泊発電所3号炉

施設の耐震評価に用いる地盤の液状化の評価方針

令和5年6月20日
北海道電力株式会社

液状化検討対象施設の抽出及び解析手法選定フロー

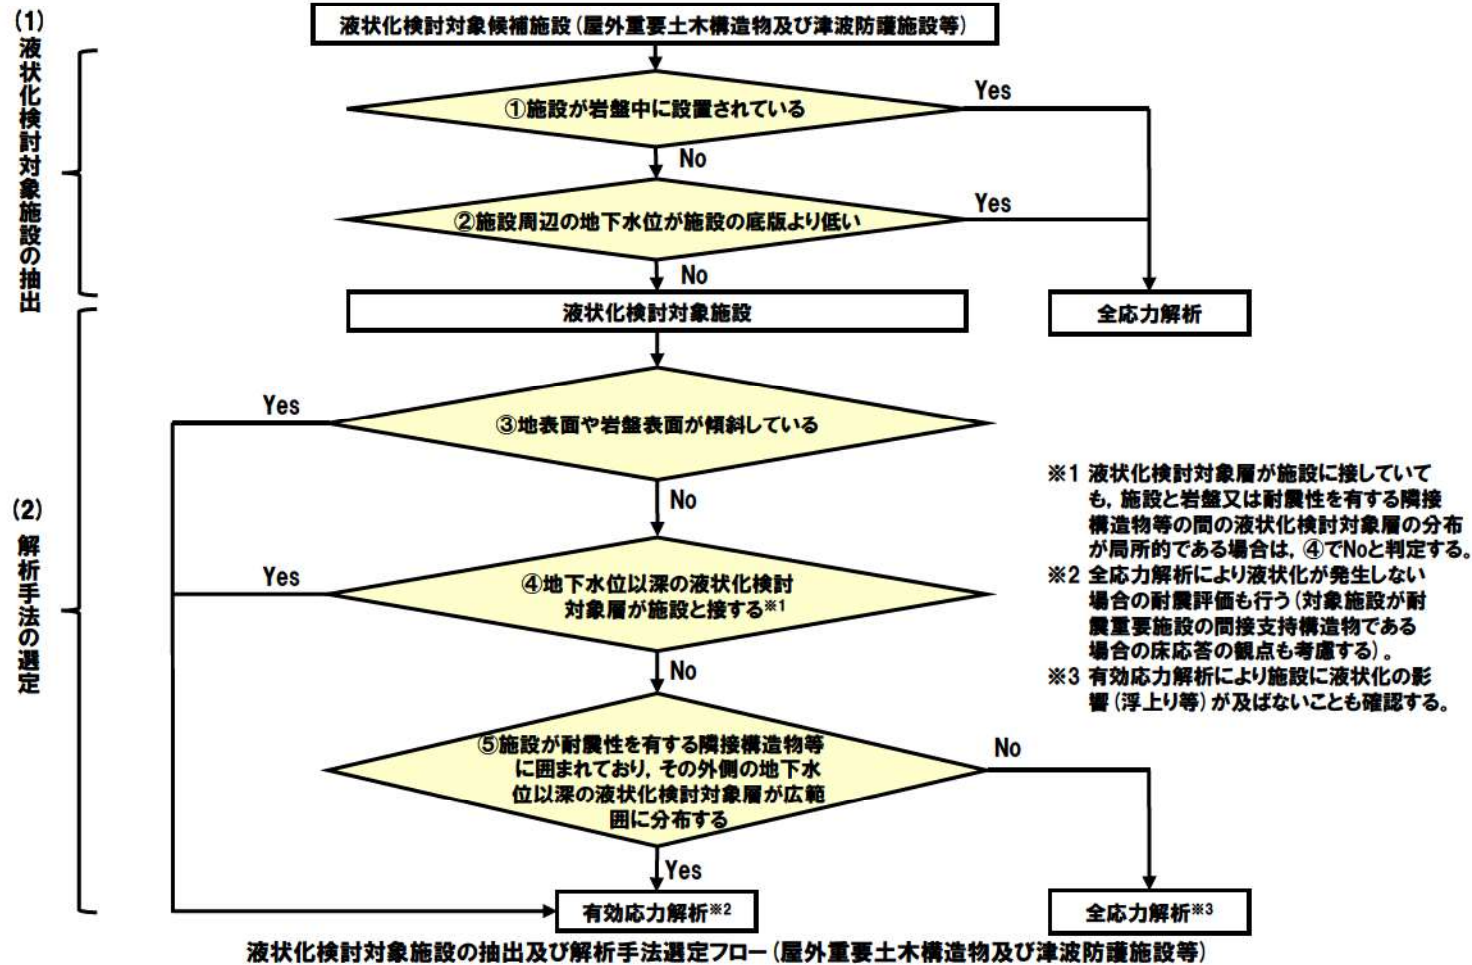
【指摘事項 221206-10】

液状化検討対象施設が改良地盤等に囲まれている場合における地盤の液状化等を考慮しない耐震評価手法を選定する際の考え方については、以下に示す内容を踏まえて説明すること。

- 改良地盤等が耐震性を有していること。
- 液状化検討対象施設について、改良地盤等の外側の地盤に液状化等が生じる場合及び液状化等が生じない場合のいずれの場合においても、それぞれの評価が可能な解析の結果同士の比較によって、当該施設の安全機能が損なわれるおそれがないことを定量的に示す方針であること。
- 液状化検討対象施設が改良地盤等の内側に局所的に分布する地盤の液状化等による浮上りの影響を受けないこと。

- 液状化検討対象施設の抽出及び解析手法選定フロー（屋外重要土木構造物及び津波防護施設等※1）を、以下に示す考え方に見直した（p7参照）。
 - 「改良地盤等」を「耐震性を有する隣接構造物等」と記載した（「耐震性を有する隣接構造物等」とは、耐震評価を行う屋外重要土木構造物及び津波防護施設等やMMR※2を指す）。
 - 液状化検討対象施設が耐震性を有する隣接構造物等に囲まれており、その外側に液状化検討対象層が広範囲に分布する場合は、有効応力解析を選定するフローとし、有効応力解析に加え、液状化が発生しない場合の影響を確認するために、全応力解析での耐震評価も実施する。
 - 施設と岩盤又は耐震性を有する隣接構造物等の間の埋戻土等が局所的に分布する場合、かつ、地下水位以深の液状化検討対象層が広範囲に分布しない場合は、全応力解析を選定するフローとし、全応力解析に加え、有効応力解析により施設に液状化の影響（浮上り等）が及ばないことも確認する。

液状化強度試験位置における粒度分布の傾向分析

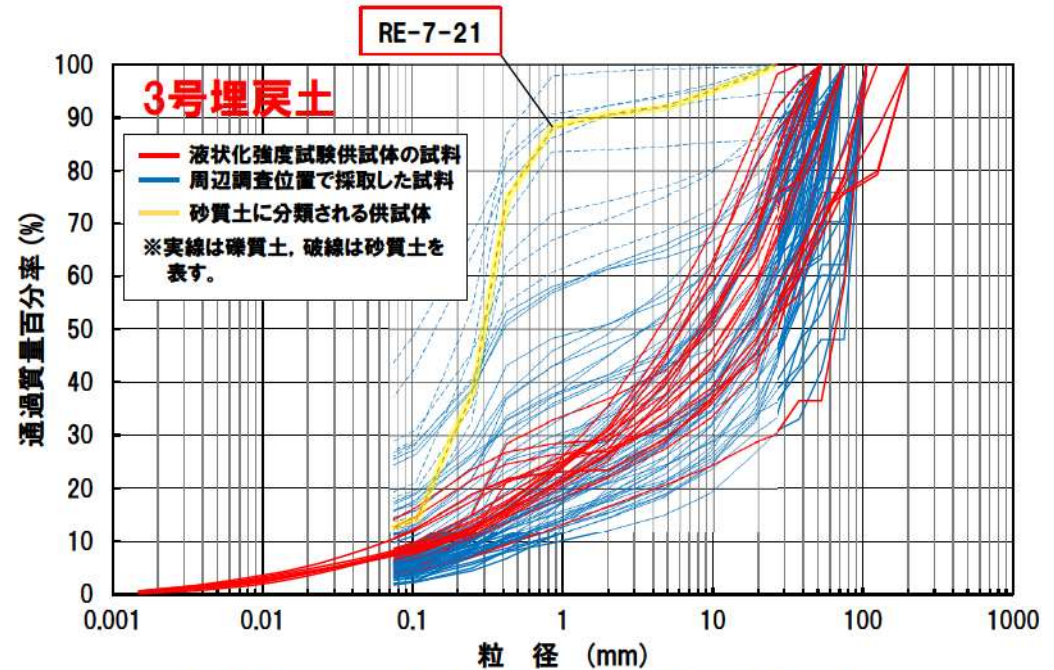
【指摘事項 221206-07】

埋戻土の粒度分布について、以下に示す内容を整理した上で、埋戻土の複数の粒径加積曲線の敷地内における分布の傾向を分析して説明すること。また、当該分析結果を用いて、液状化強度試験の試料採取位置の代表性確認の指標としての妥当性を説明すること。

- 粒度試験に用いた試料の採取位置、標高及びボーリング柱状図における地質
- 建設時における埋戻土の施工及び品質管理

- 上記の整理結果に基づき、敷地内の埋戻土における液状化強度試験位置の粒度分布の傾向を分析した結果、液状化強度試験の供試体の粒度分布は、礫質土が多くを占め、一部砂質土に分類される(p11参照)。
- 砂質土に分類される一部の埋戻土の液状化強度は、液状化強度試験結果全体の中で低い値を示し、礫質土に分類される埋戻土の液状化強度は、砂質土と比較すると高い値を示す傾向がある(p12参照)。
- 以上より、粒度分布は液状化強度と相関が認められることから、埋戻土の試料採取位置の代表性確認指標に粒度分布を用いることは妥当であると判断する。

- 埋戻土における液状化強度試験位置の粒度分布の傾向を分析した結果を以下に示す。
 - 液状化強度試験の供試体の粒度分布は、礫質土が多くを占め、一部砂質土に分類される。
 - 液状化強度試験の供試体の粒度分布は、礫質土及び砂質土が含まれ、粒度のばらつきがあるものの、概ね周辺調査位置で採取した供試体のばらつきの範囲に含まれている。
